Vysvětlení zadávací dokumentace

Fakultní nemocnice Brno, IČO: 652 697 05 (dále také „**zadavatel**“), jako zadavatel veřejné zakázky „FN Brno – Výměna prosklených fasád na objektu J3, Netroufalky“ (dále jen „**veřejná zakázka**“) tímto v souladu s § 98 zákona č. 134/2016 Sb., o zadávání veřejných zakázek, v platném znění, v návaznosti na níže uvedené dotazy dodavatele ze dne 7. září 2022 vysvětluje zadávací dokumentaci následovně:

1. NP

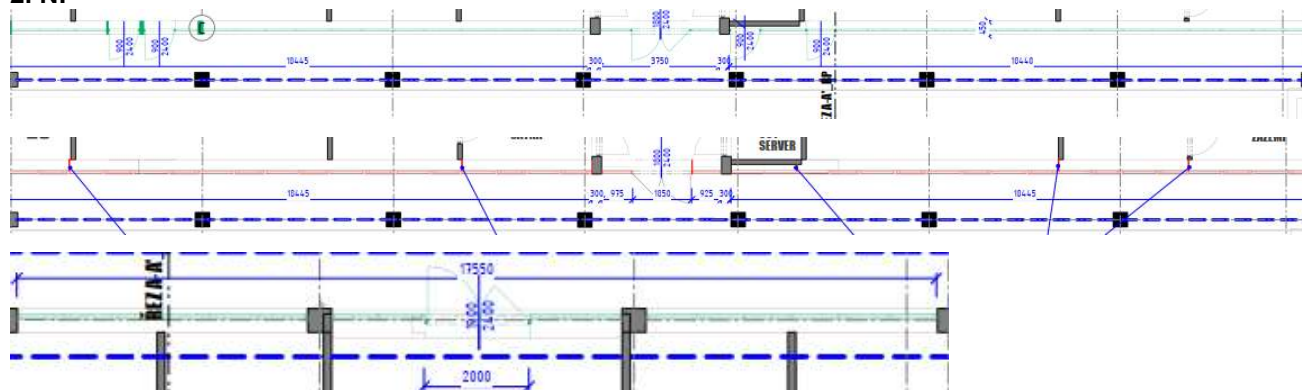
Z projektové dokumentace vyplývá, že v 1. i 2. NP bude nutné provést zazdívký stávajících otvorů (dveří). Tyto položky nejsou uvedeny ve výkazu výměr. Uchazeč si dovoluje požádat o provedení kontroly a o doplnění položek do výkazu výměr.

Zadavatel se odkazuje na své níže uvedené vyjádření k dotazu dodavatele č. 2.

Zadavatel k dotazu dodavatele uvádí, že v rámci dotazu č. 1 dotazované dozdivání a v rámci č. 2 dotazované zazdívky nejsou předmětem veřejné zakázky. Z tohoto důvodu nejsou ve výkazu výměr uvedeny.

Zadavatel zároveň uvádí, že současné dveře byly zkráceny a parapety doplněny / dozděny v rámci jiné investiční akce.
